Dodatek č. 3

ke smlouvě o dílo uzavřené dle § 2586 a násl. Zákona č. 89/2012 Sb., Občanský zákoník (dále jen „OZ“), na veřejnou zakázku „Multifunkční budova pro sklad humanitárního materiálu a střelnici“ ze dne 6. 4. 2020

DODATEK / ZMĚNOVÝ LIST č. 03

„MULTIFUNKČNÍ BUDOVA PRO SKLAD
 HUMANITÁRNÍHO MATERIÁLU A
 STŘELNICI“

Příloha č. 2. Původní

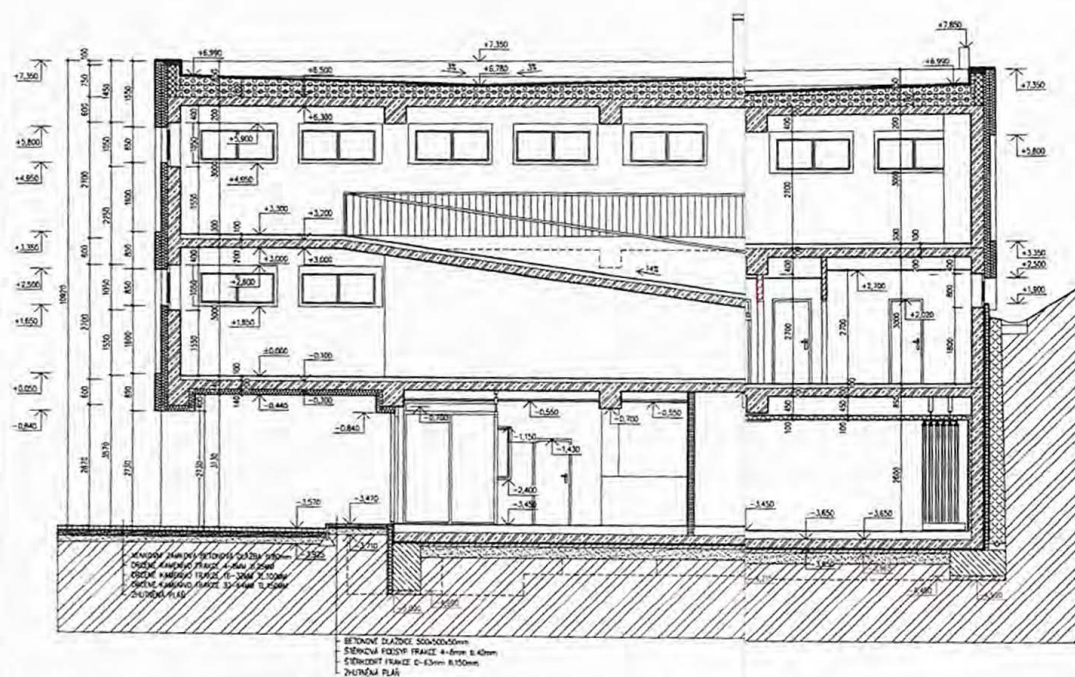
ZMĚNA 2 – Při kamerových zkouškách stávající kanalizace na jižní straně objektu (šachty ŠD1 a ŠD11), do kterých měla být svedena kanalizace nového kanalizačního systému kolem objektu Střelnice, bylo zjištěno, že tyto trasy jsou zdegradované, ucpané a nelze s nimi nadále, jako kanalizační trasou počítat. Byla zvolena alternativní trasa, kdy jsou odtokové systémy navedeny západním směrem do funkční kanalizace. Dále bylo dohodnuto, že některé šachty se spadištěm budou mít vyvložkována dna pro delší životnost.

ZMĚNA 3 – Při realizaci byl investor upozorněn na výrazné riziko poškození živичné izolace na základové desce, při realizaci vrchní vany monolitu (vázání výztuže apod.). Bylo rozhodnuto o ochraně izolační vrstvy celoplošnou betonovou mazaninou. Aby objekt nedoznal výškových změn způsobených touto přidanou vrstvou, upravily se hloubkové konstrukce pod izolací, čímž objekt jako celek zůstal ve výškových proporcích dle původní PD.

ŘADA 3

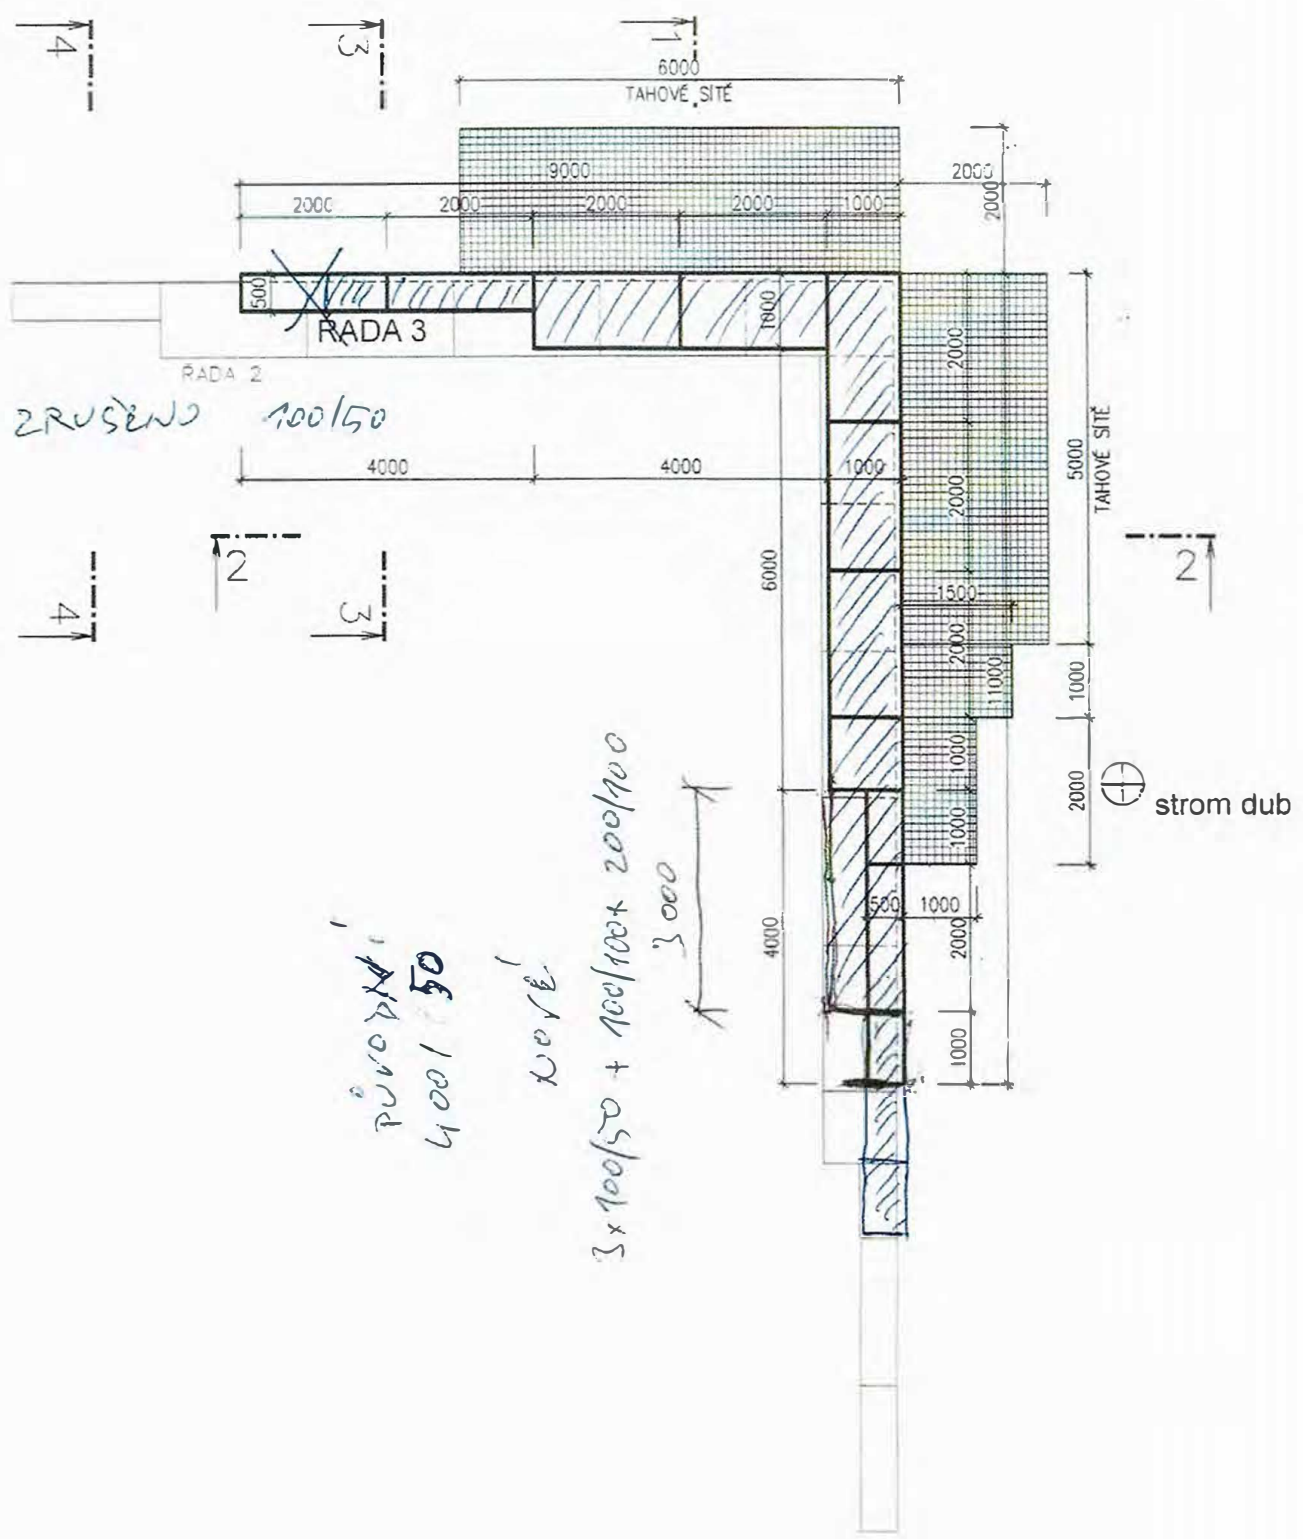
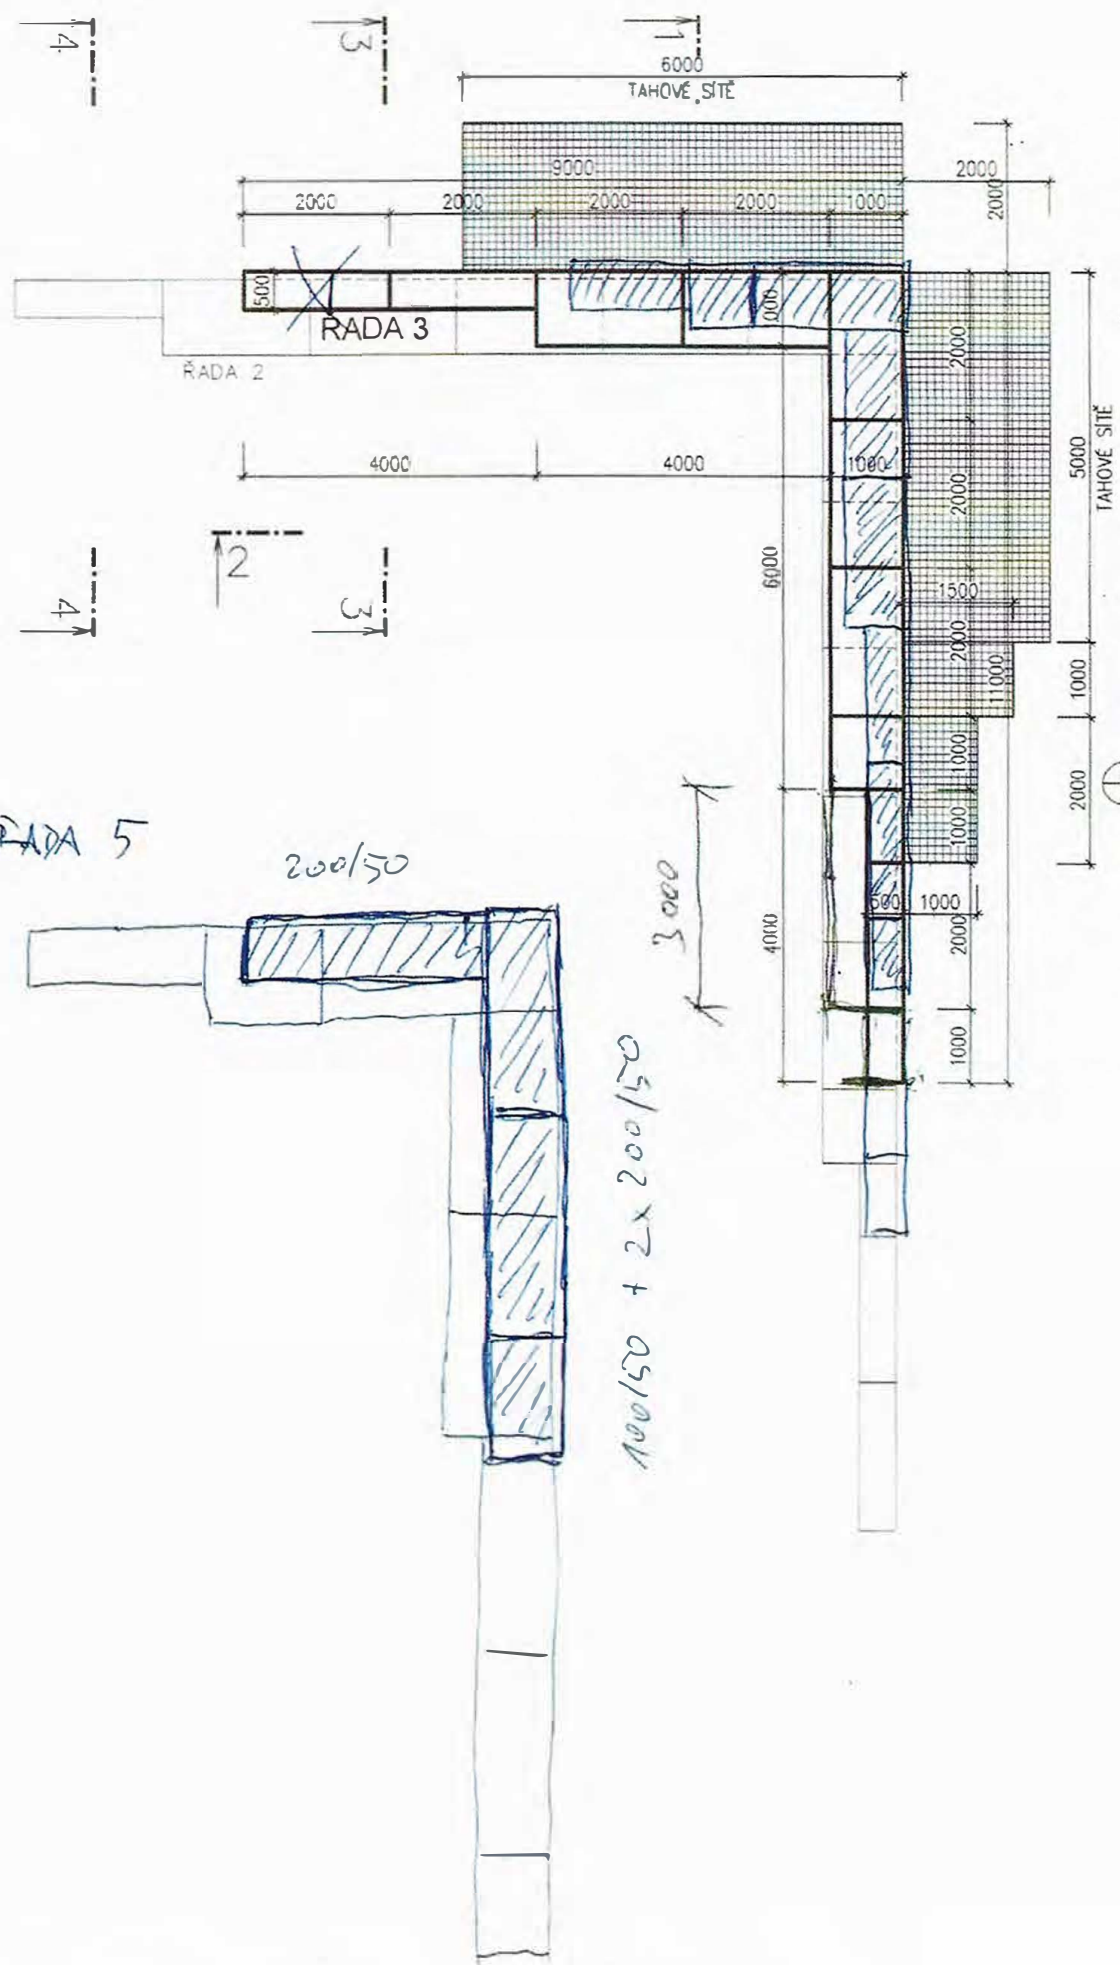
ZMĚNA 5 – Až po provedení výkopových prací a přesného zahĺoubení gabionové zdi do svahu bylo možné určit přesné rozměry jednotlivých stran, řad a jejich délek. Bylo nutné s ohledem na bezpečnost zvýšit gabionovou zeď o jednu řadu a délkové některé řady protáhnout dle skutečnosti.

Přílohy : ZMĚNA 5 – revize řady 3, 4 a 5 OPZ4

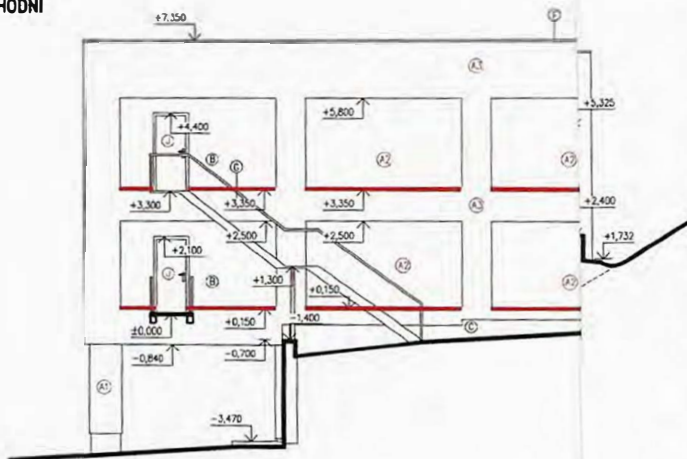
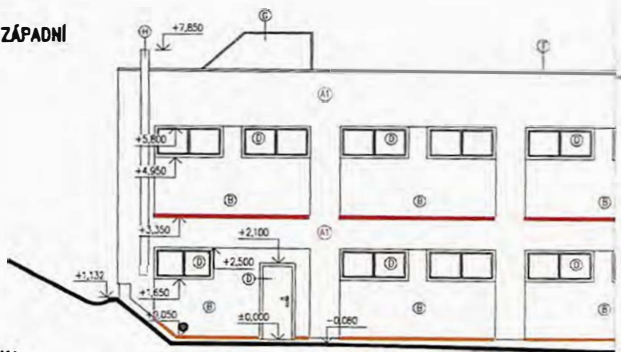
ZMĚNA 11 – Byly upraveny pohledové výkresové části dokumentace, upřesněny skladby a klempířské prvky fasády.

Přílohy : ZMĚNA 11 – Pohledy, K14, K18

V příloze posílám výkresy pohledů s barevným vyznačením klempířských výrobků na přechodech fasád s označením "Axx" a "Bxx" a upravené výpisy K14 a K18. Výkresy přivezu vytištěné na KD za dva týdny.
